Relazione sulla perizia eseguita per conto del Collegio Nazionale delle Guide Alpine Italiane sulle opere denominate: "Via ferrata del Cabiròl" di Capo Caccia (SS) e "Via ferrata di Giorré" di Cargeghe (SS).

VIA FERRATA DEL CABIROL - CAPO CACCIA (SS) - 16 dicembre 2017

VIA FERRATA GIORRE' - CARGEGHE (SS) - 17 dicembre 2017

**LUNGI TRATTI SPROTETTI E DETRITO
ANCHE DI DIMENSIONI PIUTTOSTO GROSSE**

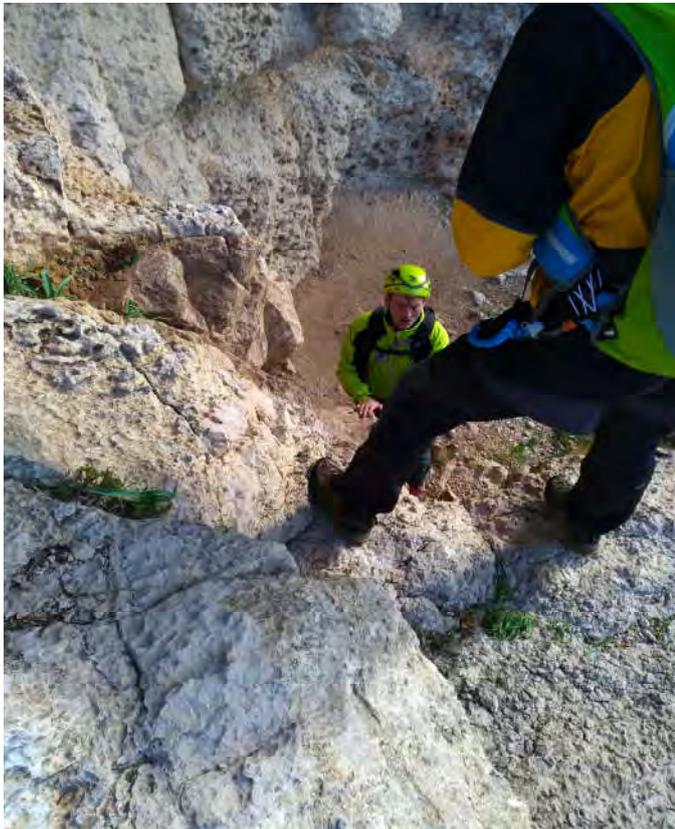
Diversi passaggi esposti non sono assicurati da alcuna corda e sono interessati da pietrame e ghiaie sul pavimento con grave rischio di inciampo e/o scivolamento durante la percorrenza, anche sulle rampe discendenti iniziali. **(Foto: 7-8-9)**

I detriti presenti nella zona soprastante creano forti possibilità di rischi connessi alla caduta di sassi nella parte inferiore dell'itinerario. **(Foto: 10)**

**CROSTE CALCITICHE CHE HANNO SUBITO CEDIMENTO DOPO
L'INFISSIONE DEI TASSELLI**

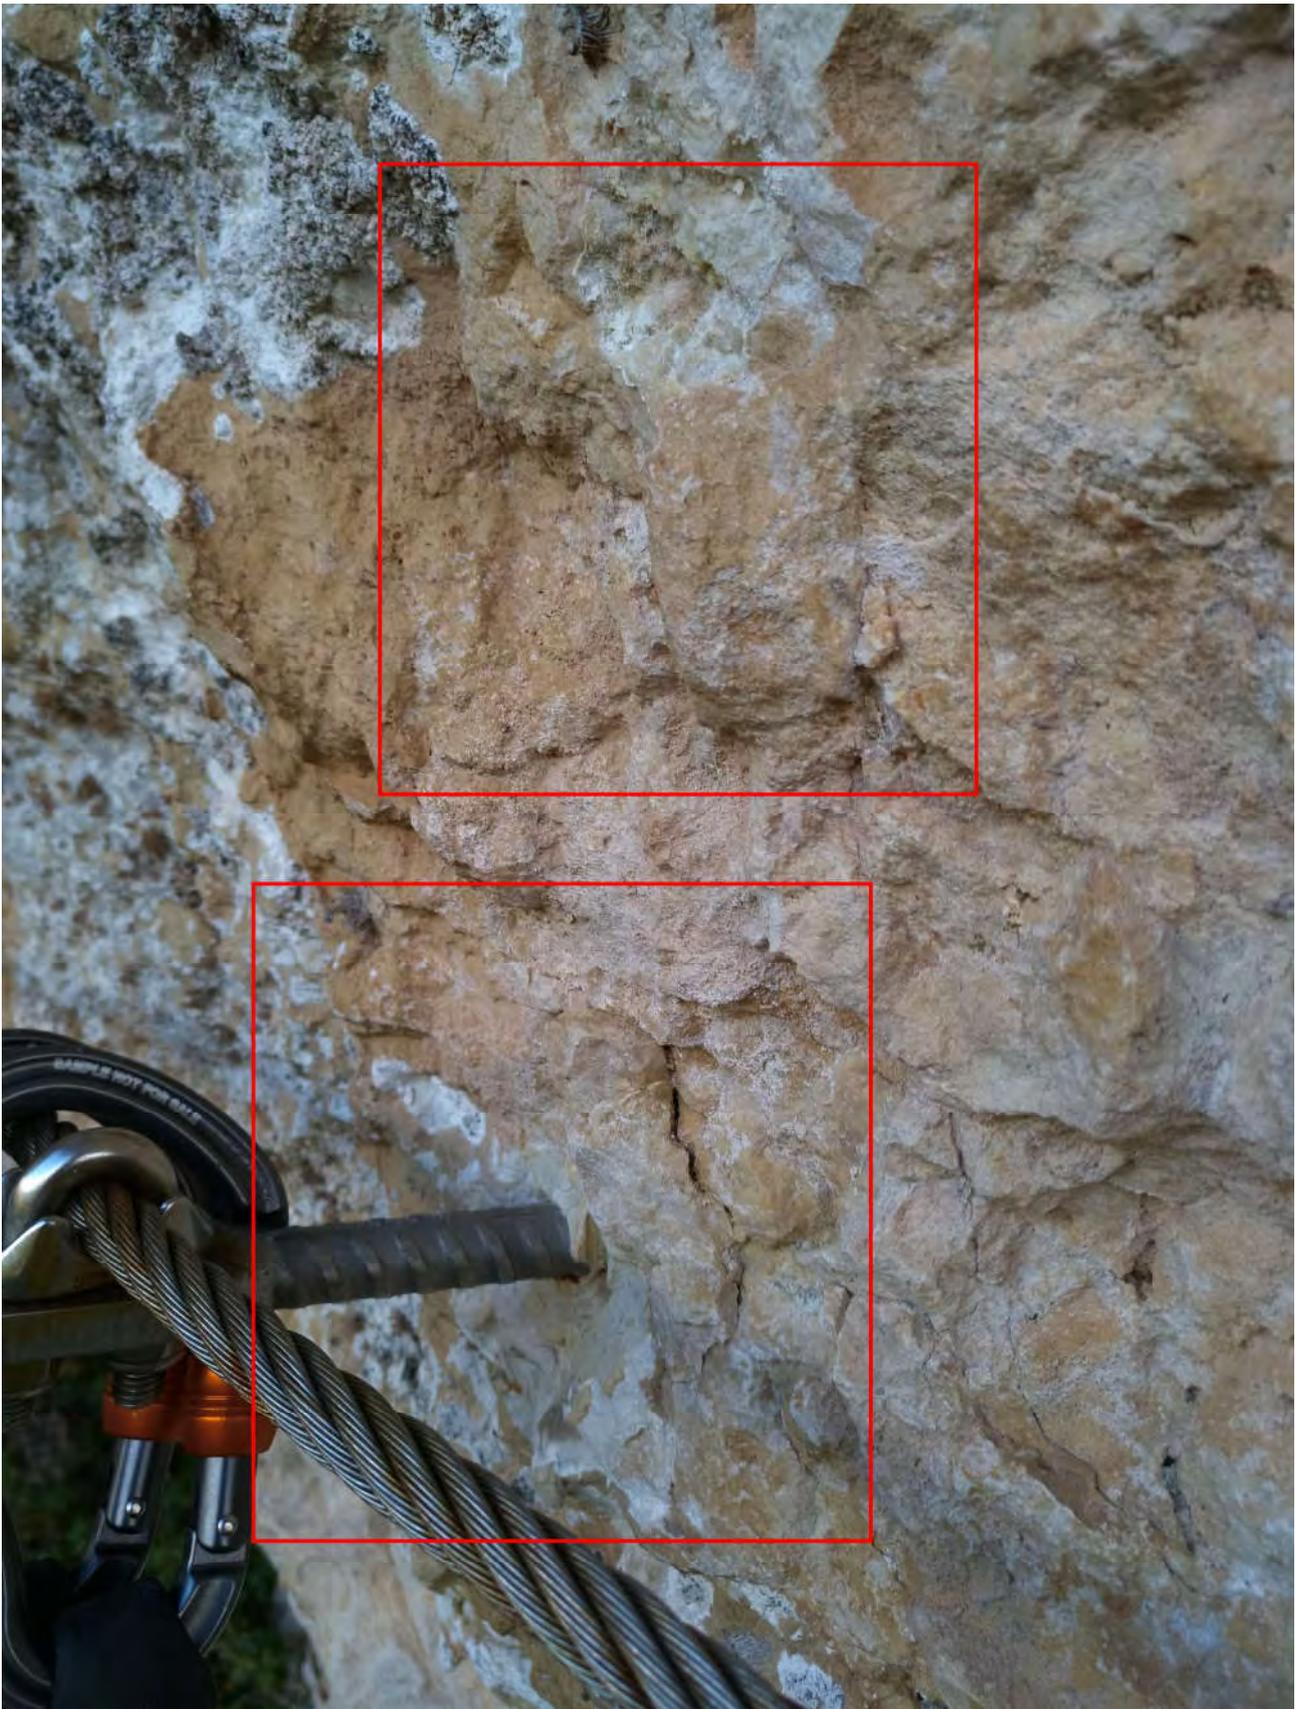
La prima parte dell'itinerario presenta alcune zone di roccia friabile con croste calcitiche superficiali non sempre coese e spuntoni di piccole dimensioni non solidificati. **(Foto 3 - 4)**

Castello di massi instabili a lato del tracciato

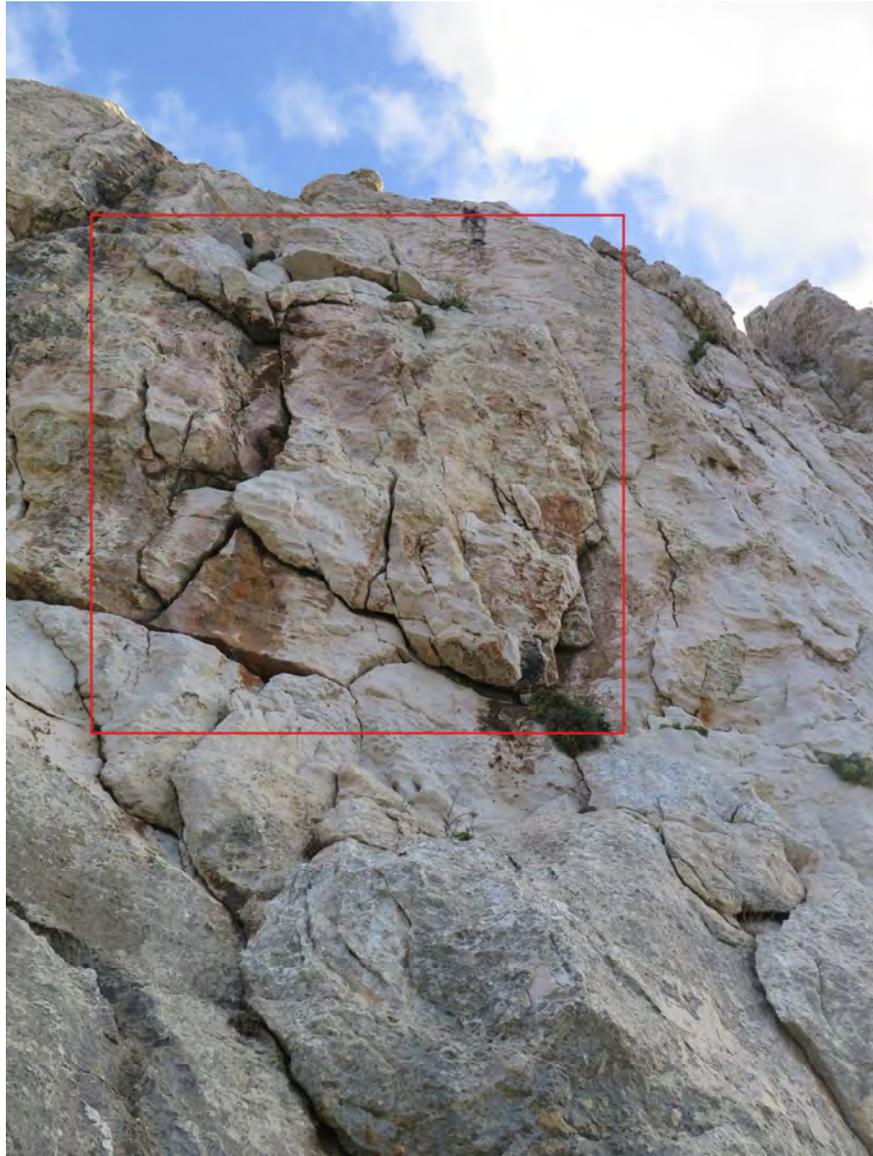
Percorrendo la via ferrata sono stati individuati nelle immediate zone laterali del percorso diversi blocchi anche di notevole volumetria in precarie condizioni di equilibrio il cui crollo andrebbe sicuramente ad impattare sulle strutture di sicurezza e sulle persone che si trovano sul tracciato. L'individuazione e la valutazione delle criticità degli ammassi è stata limitata solamente alle fasce superiori ed inferiori del tracciato visibili nella normale percorrenza della ferrata. Pertanto rappresentano sicuramente una parte limitata e non esaustiva della reale situazione in essere.

Inoltre la particolare configurazione del tracciato a "C" fa sì che i crolli della parte alta della parete e quelli adiacenti alla seconda parte del percorso intercettano sempre anche il primo tratto di ferrata e di conseguenza le persone che lo percorrono.

Placca priva di piede d'appoggio presente sulla verticale del tracciato

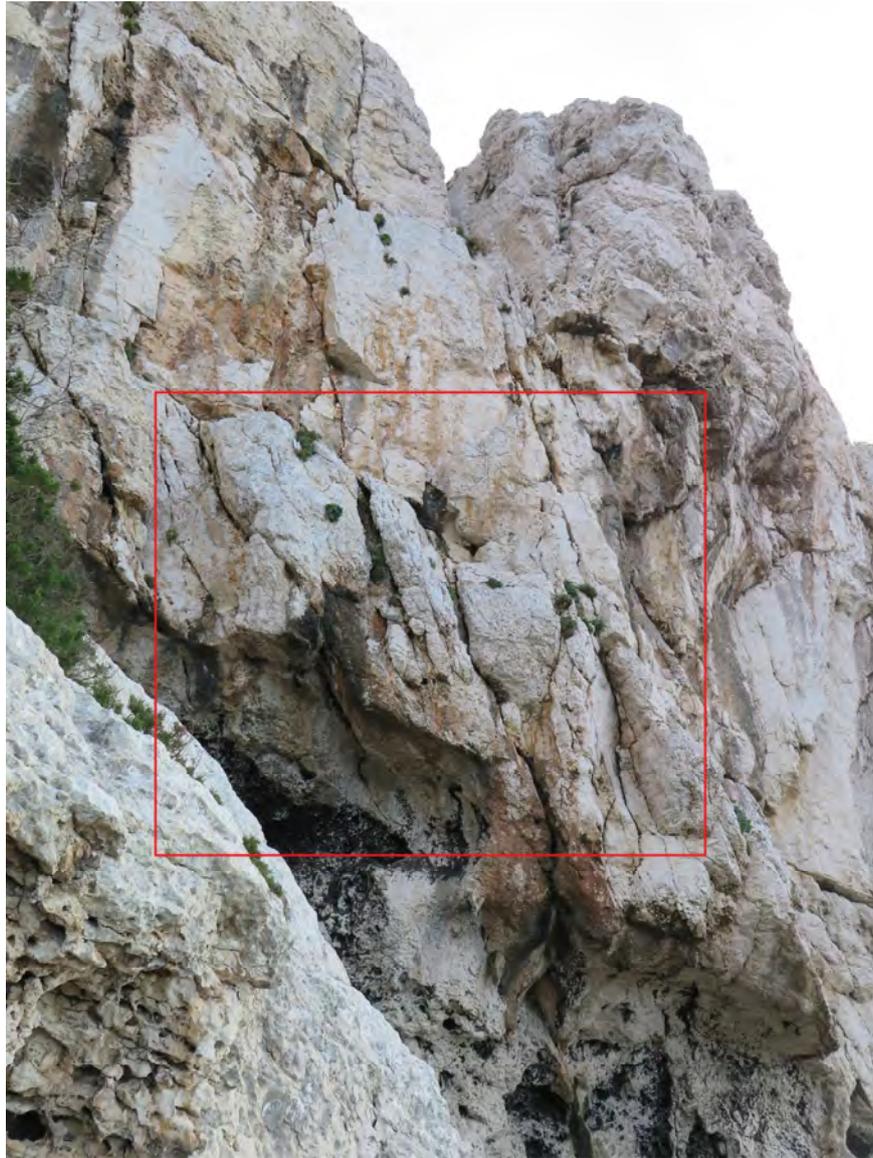
Placche verticali instabili sopra il tracciato

Blocco fessurato di notevoli dimensioni pochi metri sopra la verticale del tracciato

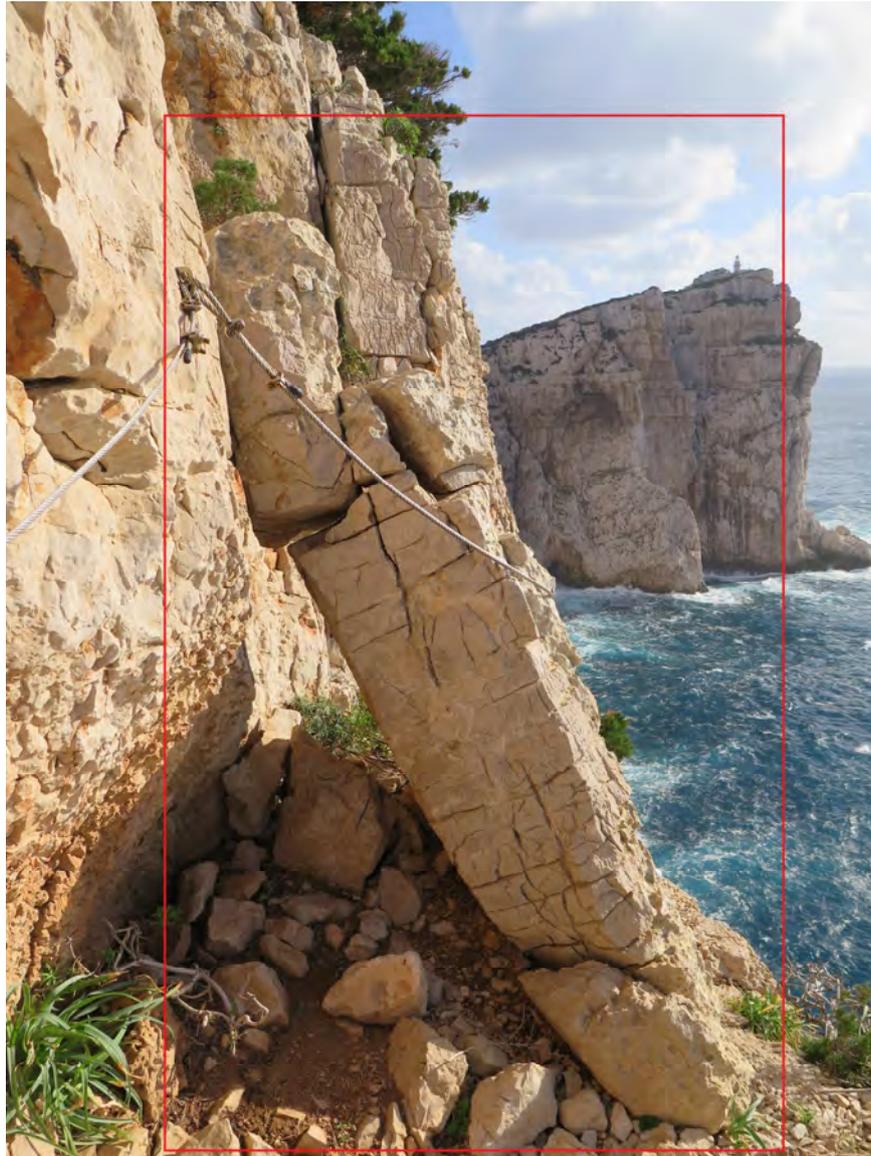
Masso instabile lungo il tracciato

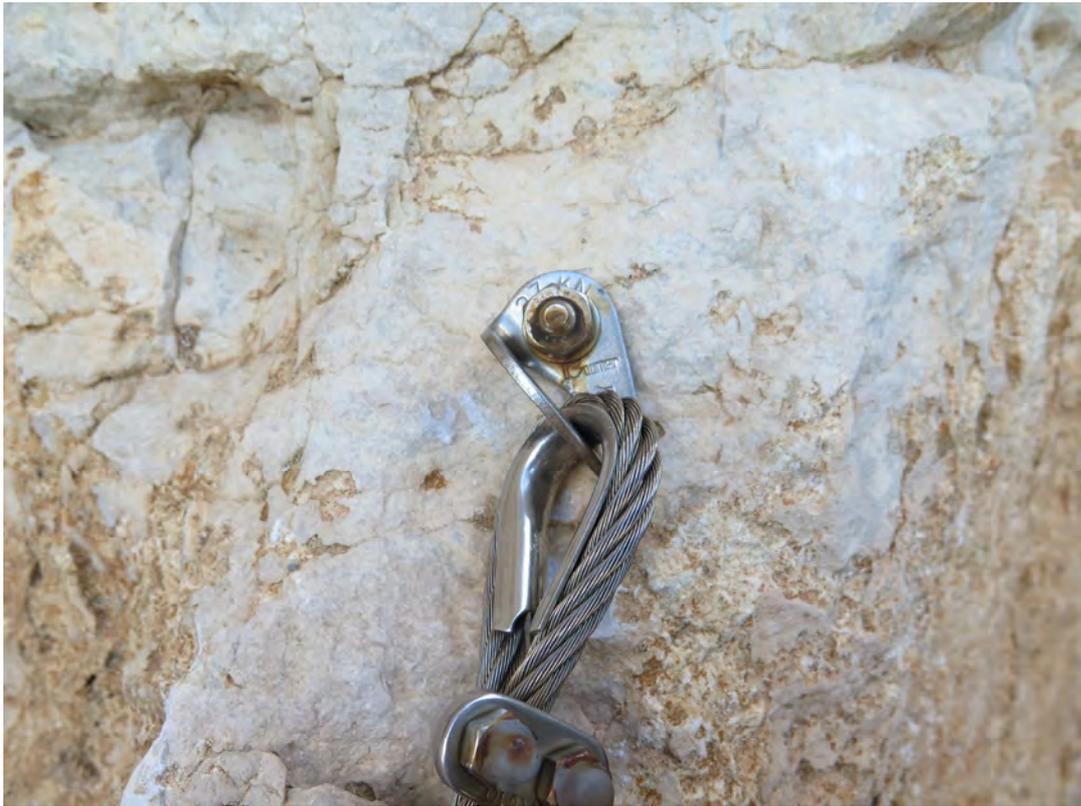
Il fenomeno non è nuovo in Sardegna dove nel corso degli ultimi anni si sono verificati diversi incidenti agli arrampicatori, nelle falesie di arrampicata sopra il mare, per rottura improvvisa dell'ancoraggio (documentazione su www.sardiniaclimb.com).

Infatti si innesca una corrosione localizzata per vaiolatura o corrosione per pitting (dall'inglese pit: alveolo o foro) che attacca anche l'acciaio inossidabile AISI 304.

Morsetto intaccato dalla corrosione

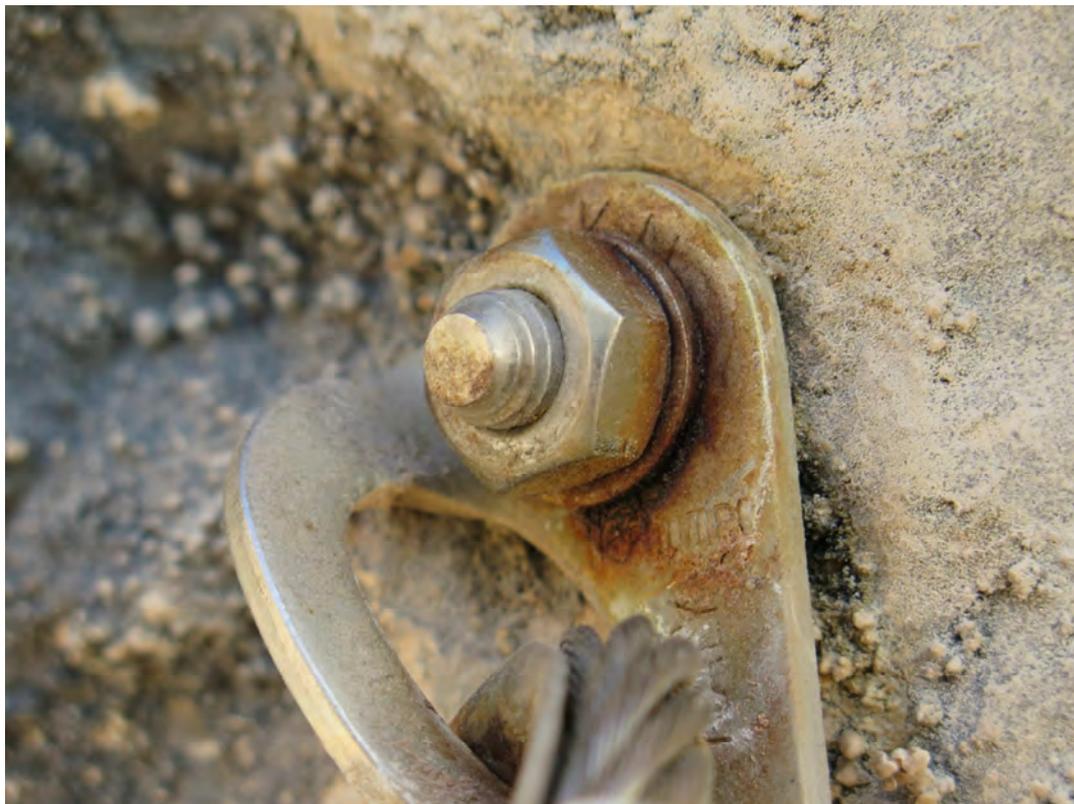
Tassello e placchetta intaccati dalla corrosione

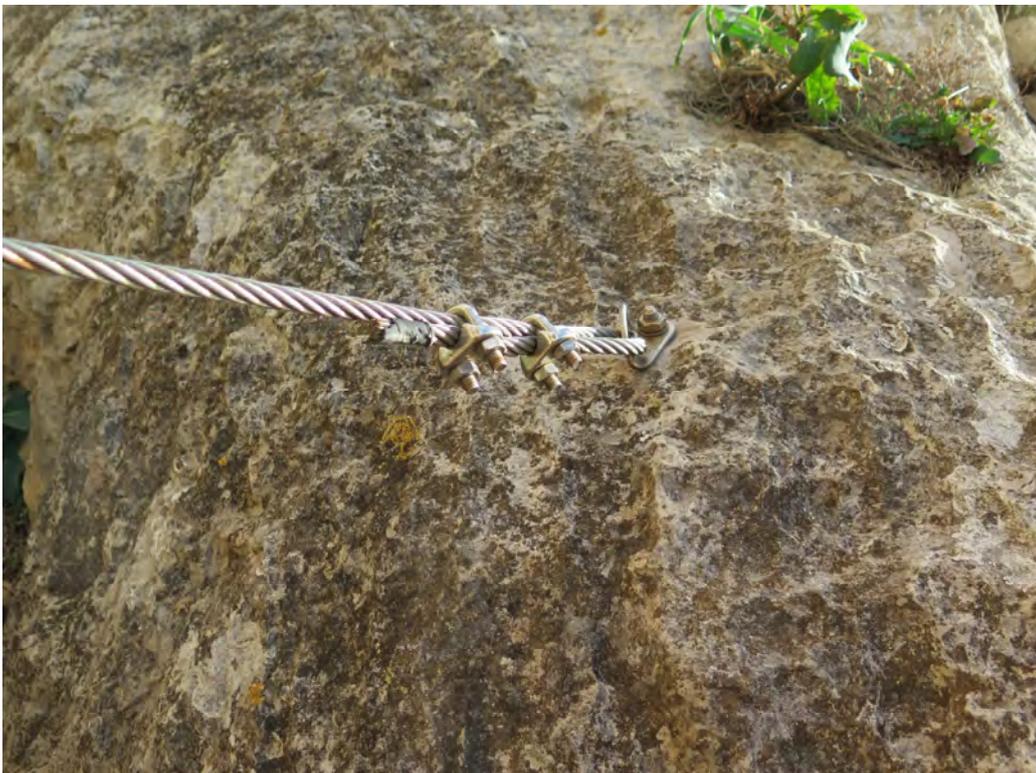
Ancoraggio di partenza su tassello diam 10 mm, La fune crea una flessione sulla placchetta. Manca la redancia.

Ancoraggio inserito in una matrice rocciosa non compatta e fessurata

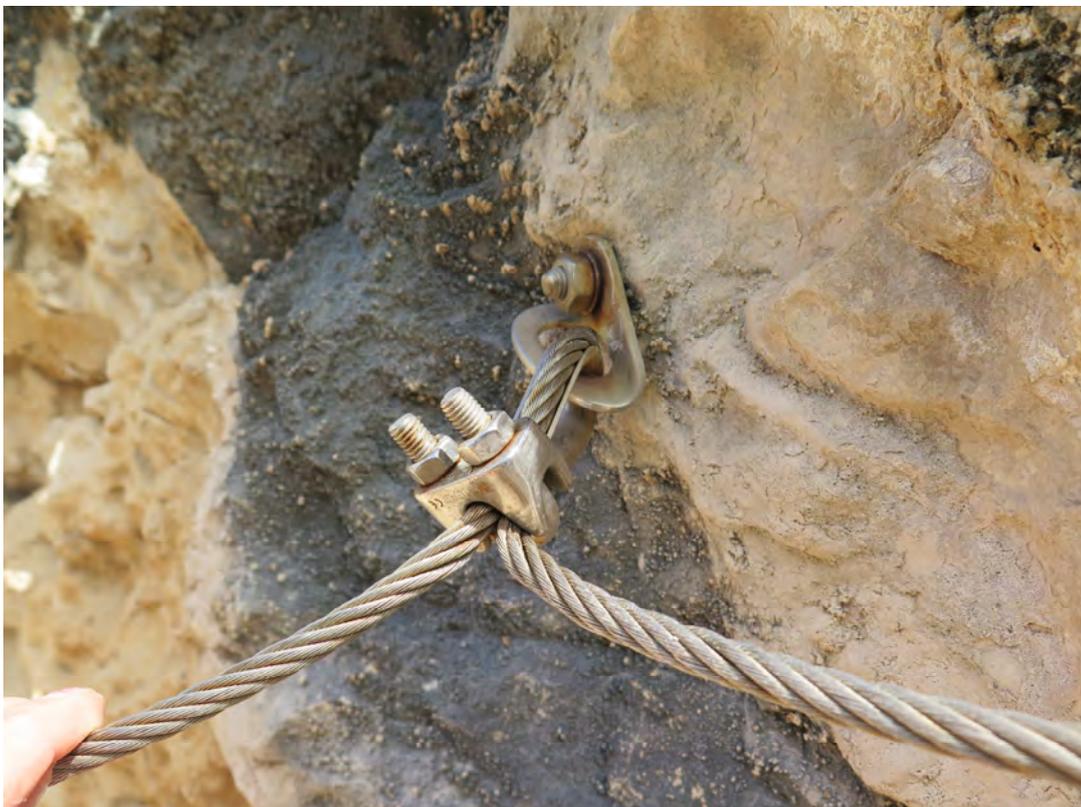
Ancoraggio inserito in un ammasso roccioso non compatto e fessurato.

Arrivo della fune su elemento non idoneo, l'asola presente fa sì che la tenuta della fune sia sopportata da un solo morsetto.

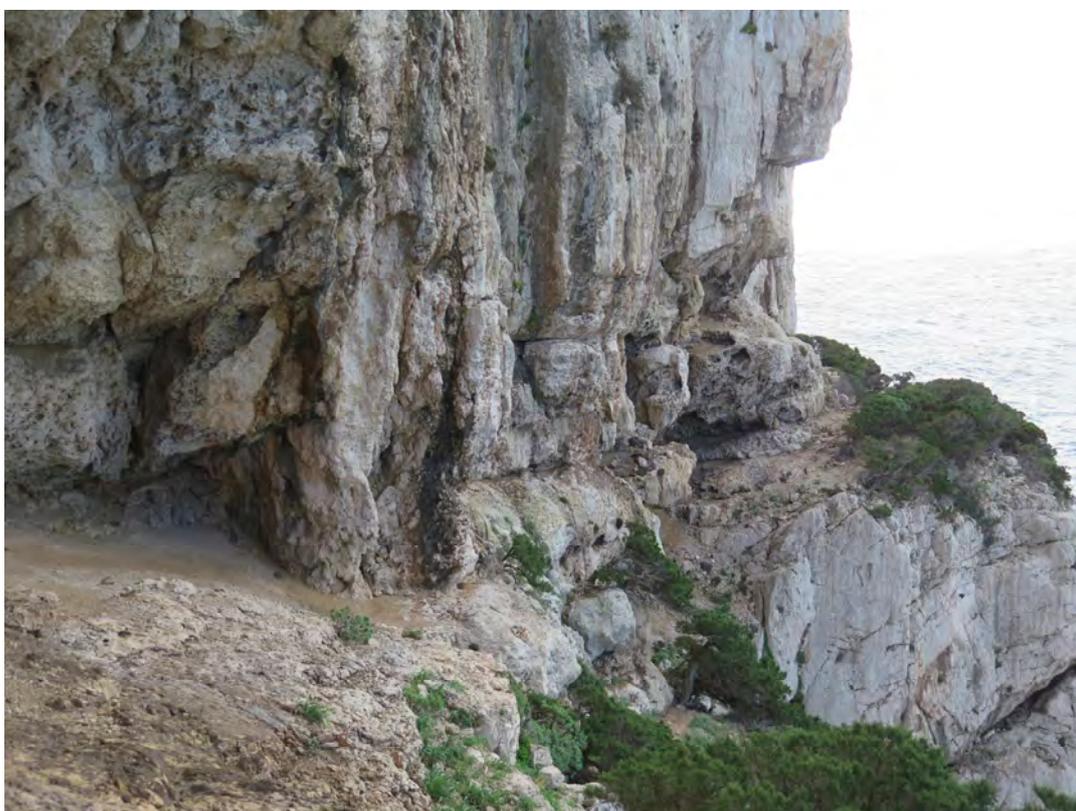
Inoltre vi sono diversi tratti esposti e con camminamento scivoloso privi della fune di sicurezza, inaccettabili per questi percorsi in quanto una scivolata anche banale di una persona avrebbe conseguenze tragiche.

Tratto di percorso molto esposto privo di fune di sicurezza
